**Oggetto: [ID VIP 9797] Istanza per il rilascio del procedimento di VIA ai sensi dell'art. 23 del D. Lgs. 152/2006, relativa al progetto per la realizzazione di un impianto eolico denominato "Laterza 1", costituito da 16 aerogeneratori di potenza nominale pari a 6,6 MW e da un aerogeneratore di potenza nominale di 6 MW, per una potenza complessiva di 111,6 MW, da realizzarsi nei Comuni di Laterza (TA).**

**Riscontro alle osservazioni prot. n. 19037/2023 e al parere di competenza prot. n. 21152/2023 del Comune di Castellaneta.**

Tav.f.4  
 Previsioni strutturali (PUG/S)  
**Carta delle invarianti strutturali paesistico-ambientali:  
 vulnerabilità e rischio idraulico e geomorfologico**  
 scala 1:25.000

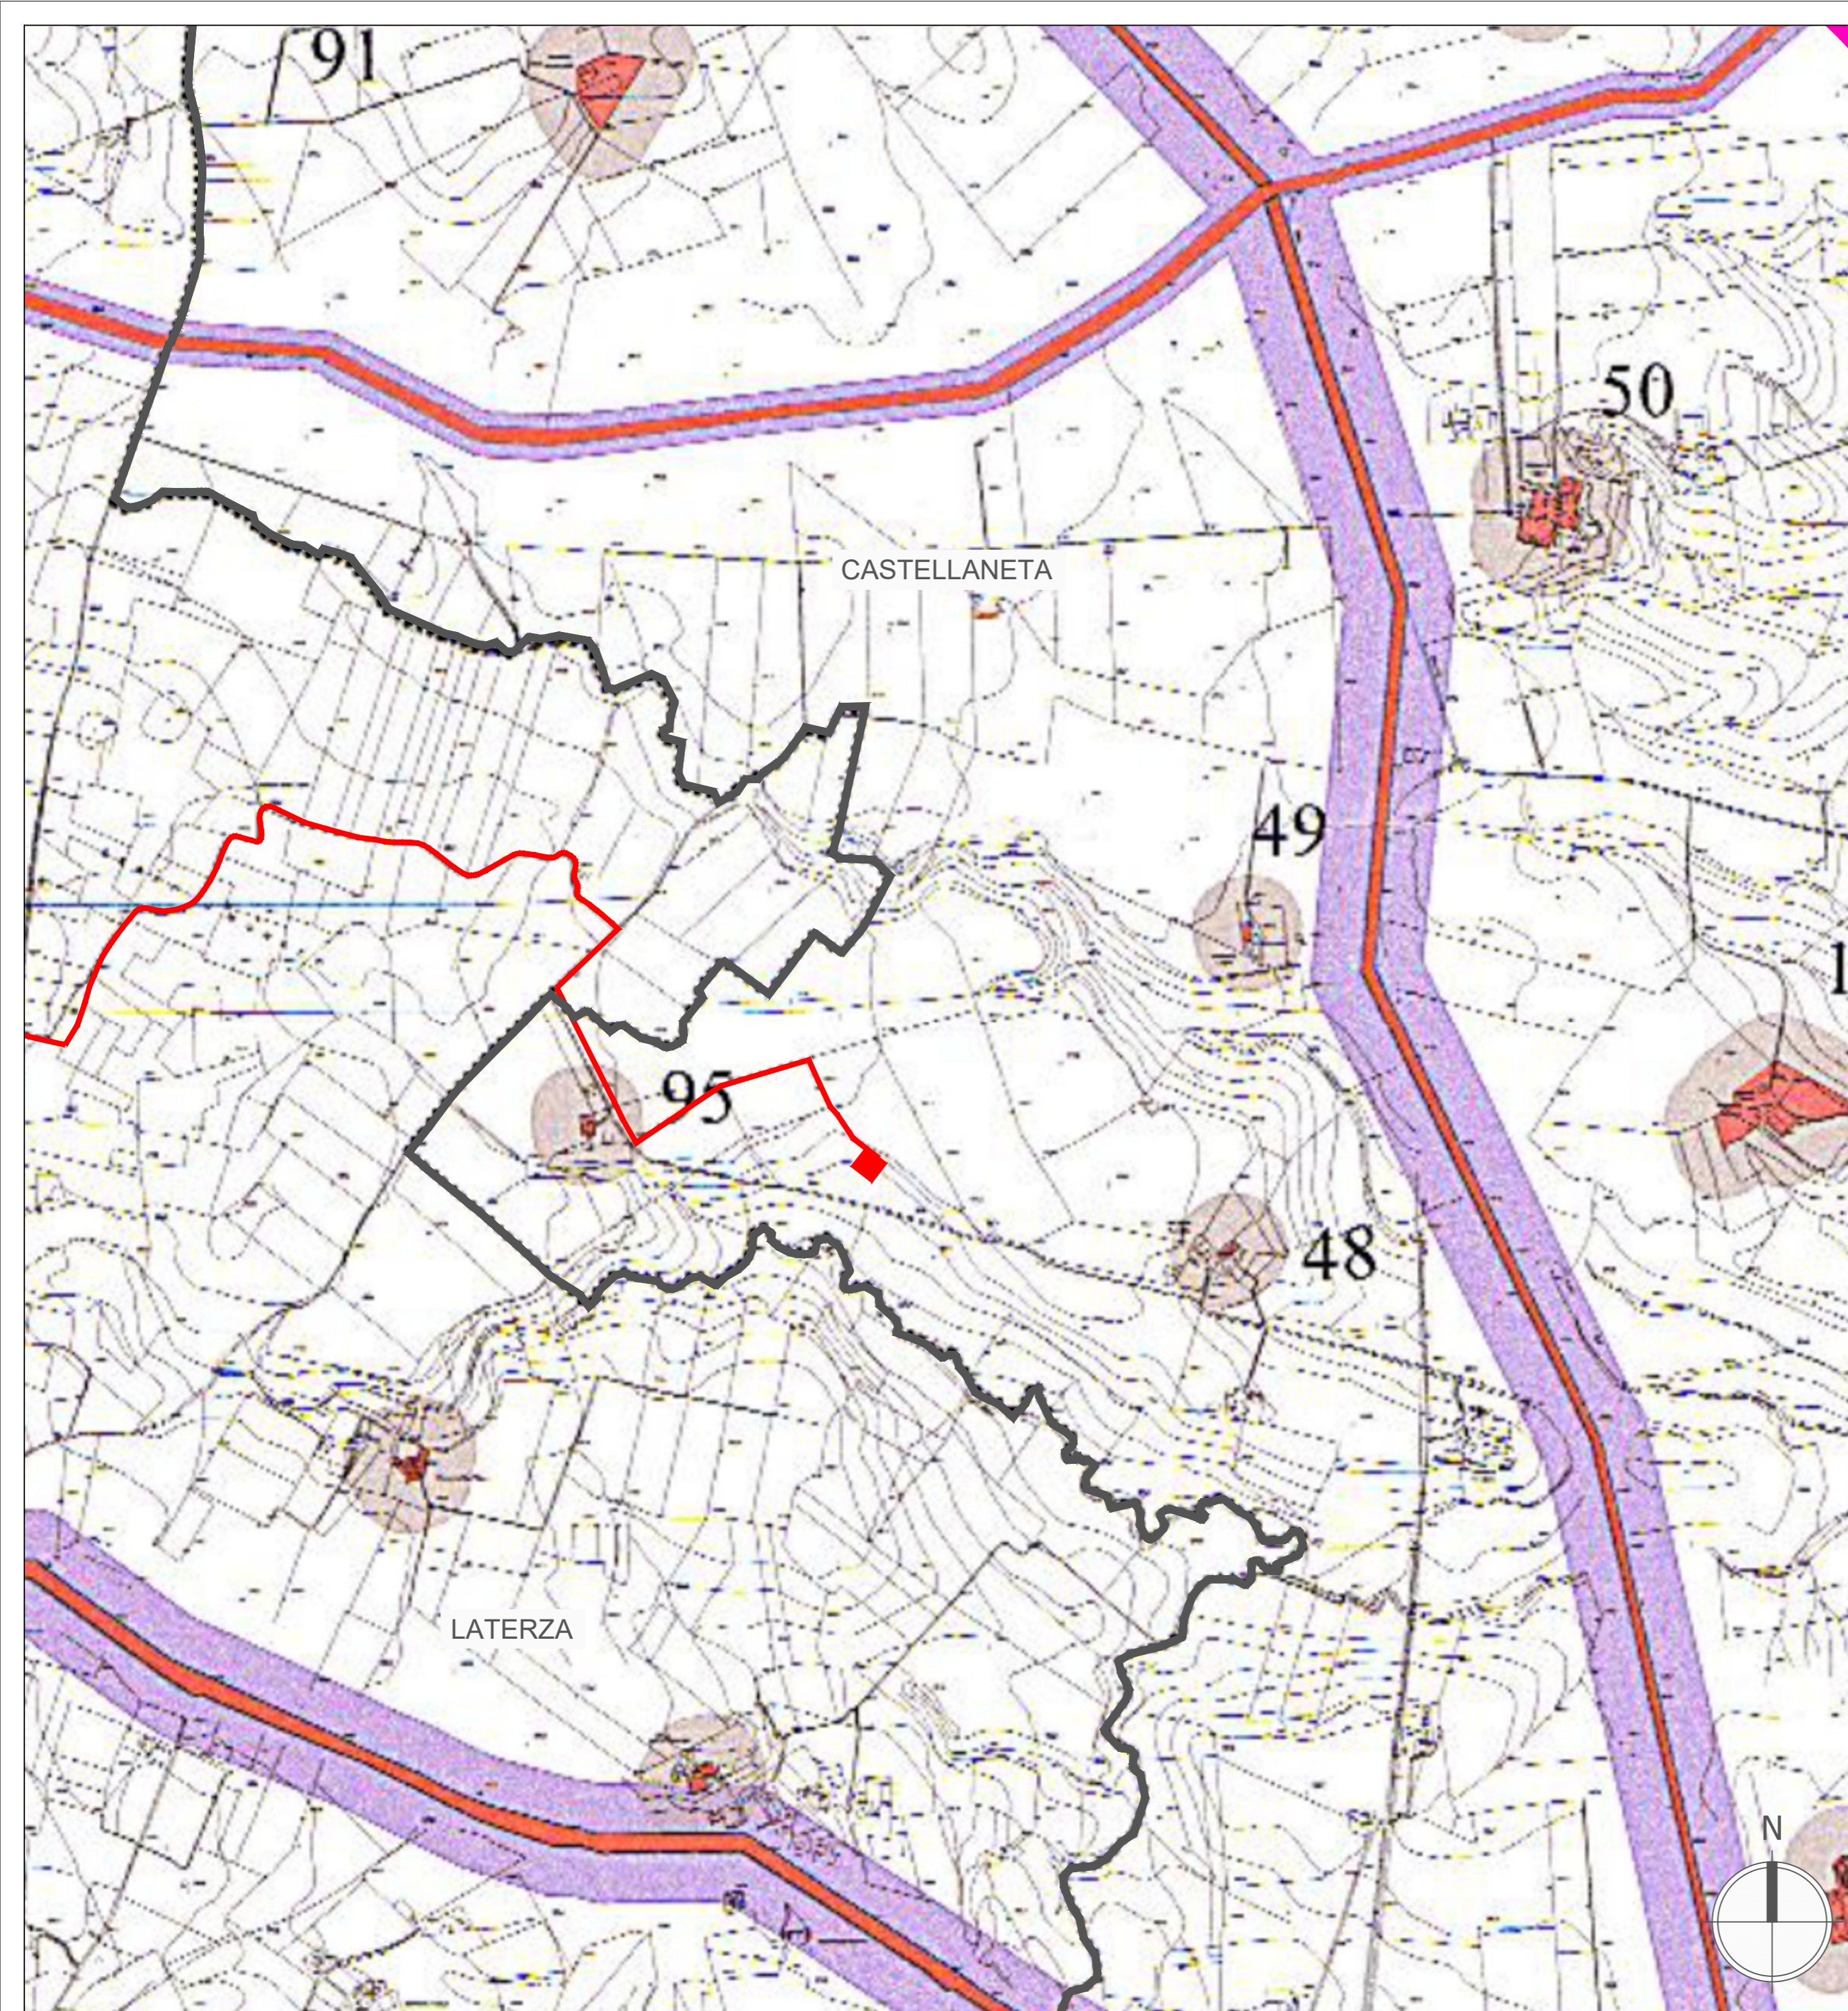
- **Sull'interferenza del Progetto con il vincolo IS.PAI.ca "Invariante strutturale dell'assetto idrologico: corso d'acqua".**

Dalla sovrapposizione tra il Progetto e l'elaborato F.4 del PUG emerge la riferita interferenza (cfr. Allegato 3 – Stralcio Tavola F.4 del PUG di Castellaneta con sovrapposizione progetto).

Ebbene, come evidenziato in corso di accertamento della compatibilità del Progetto al Piano di Assetto Idrogeologico (rif. SIA, elab. AM01 par. 3.6.2.1), gli impianti di produzione di energia elettrica da fonti rinnovabili, tra i quali sono compresi gli impianti eolici, sono **opere di pubblica utilità** ai sensi del già richiamato D. Lgs. n. 387 del 29 dicembre 2003 (*"Attuazione della direttiva 2001/77/CE relativa alla promozione dell'energia elettrica prodotta da fonti energetiche rinnovabili nel mercato interno dell'elettricità"*) e, pertanto, sono espressamente consentiti anche in aree classificate come *Alvei fluviali in modellamento attivo ed aree golenali*, ai sensi dell'art. 6 delle NTA del PAI, purché coerenti con gli obiettivi del Piano stesso.

Lo Studio di compatibilità idrologica e idraulica (rif. elab. PR06) è stato dunque organizzato secondo l'analisi e la valutazione della compatibilità idraulica delle aree oggetto di autorizzazione, in funzione della specificità delle opere a farsi e della loro localizzazione.

Le direttive sopra richiamate sono nondimeno coerenti con le NTA del PUG del Comune di Castellaneta, che all'art. 22.1 c. 4 individua tra gli interventi ammissibili *"l'ampliamento e la ristrutturazione delle infrastrutture pubbliche o di interesse pubblico esistenti, comprensive dei relativi manufatti di servizio, riferite a servizi essenziali e non delocalizzabili, nonché la realizzazione di nuove infrastrutture pubbliche e di interesse pubblico, comprensive dei relativi manufatti di servizio, parimenti essenziali e non diversamente localizzabili, purché risultino coerenti con gli obiettivi del presente Piano e con la pianificazione degli interventi di mitigazione. Il progetto preliminare di nuovi interventi infrastrutturali, che deve contenere tutti gli elementi atti a dimostrare il possesso delle caratteristiche sopra indicate anche nelle diverse soluzioni presentate, è sottoposto al parere vincolante dell'Autorità di Bacino"*.
